JRR-3 制御棒の地震計スクラム検知から挿入までの時間について

令和 2 年 7 月 21 日

日本原子力研究開発機構

【R2.7.8 コメント】

地震時における制御棒挿入の時間経過イメージ

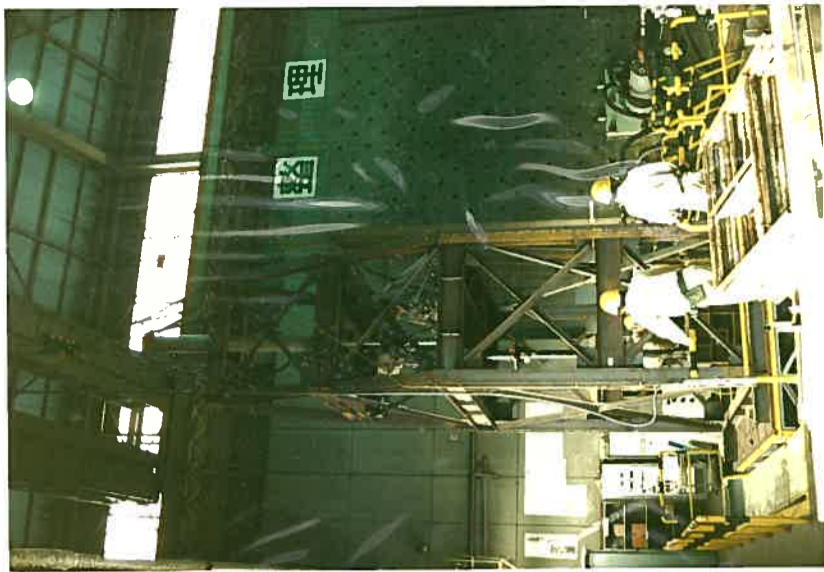
制御棒の挿入性について、その 13 申請書に「スクラム信号検知から制御棒が炉心に挿入されるまでの時間は最大 1 秒である。」とあるが、スクラム信号検知から制御棒の挿入が開始されるまでの時間を示すこと。

また、地震動がスクラム設定値を超えてからスクラム信号検知となるまでの時間を示すこと。

制御棒の挿入に係る時間経過について、図等を用いて説明すること。

地震時における制御棒挿入の時間経過のイメージを次ページに示す。

JRR-3 における地震時の制御棒のスクラム時間については、平成 2 年の原子炉改造時に実機を用いたスクラム試験を実施しており、加振台の上に制御棒、制御棒駆動装置及び地震計を設け、静的試験及び模擬地震波を用いた加振試験を行っている（【参考】制御棒加振試験写真参照）。よって、実機を用いて地震計の信号検知から制御棒挿入（全ストロークの 80%）までの時刻 （次ページイメージの②～⑤）をスクラム時間として 1 秒以内であることを試験により確認している（JRR-3 の改造その 5 添付計算書 II-2-1 「地震時における制御棒の挿入性についての検討」（昭和 62 年 4 月 6 日 61 安（原規）第 218 号をもって認可）参照）。

また、地震動がスクラム設定値を超えてからスクラム信号検知となるまでの時間 （次ページイメージの①～②） については、地震計には検出感度が非常に高いサーボ型加速度計を用いて 3 方向をリアルタイムで観測しているため、遅れはないものと考えられる。なお、当該地震計については今回変更が生じる設備ではなく、その機能は毎年点検校正を実施し、定検にて確認いただいているものであり、十分な信頼性を有しているものとする。

なお、制御棒挿入時間とは、制御棒の挿入操作開始から挿入完了までの時間（次ページイメージの④～⑤）を指すが、地震計については実機を用いた加振試験によりスクラム遅れ時間を含めた制御棒のスクラム時間の確認を実施している。また、制御棒挿入時間（次ページイメージの④～⑤） については定期検査において基準値（1 秒以内）を満たすことを確認している

- ①地震波がスクラム設定値 (水平：80gal、鉛直：40ga) 到達
検出感度による遅れ時間※1
- ②地震計が加速度を検知
- ③地震計からスクラム信号発生
スクラム遅れ時間※2
- ④スクラム信号を受け、電源遮断 (制御棒挿入開始時刻)
制御棒挿入時間※3
- ⑤全ストローク量の80%まで落下 (制御棒挿入完了時刻)

※1：検出器には検出感度の非常に高いサーボ型加速度計を用いているため、遅れ時間はないとする

※2：設置時に実機を用いて加振試験を実施し、1秒以内であることを確認している

※3：使用前検査及び定期検査において挿入時間を確認 (実力としては500ms以下 (R2.4.3及びR2.4.10)に実施した制御棒可動装置の一部更新に係る使用前検査では予備品含め8体検査を行い、最大で482ms)
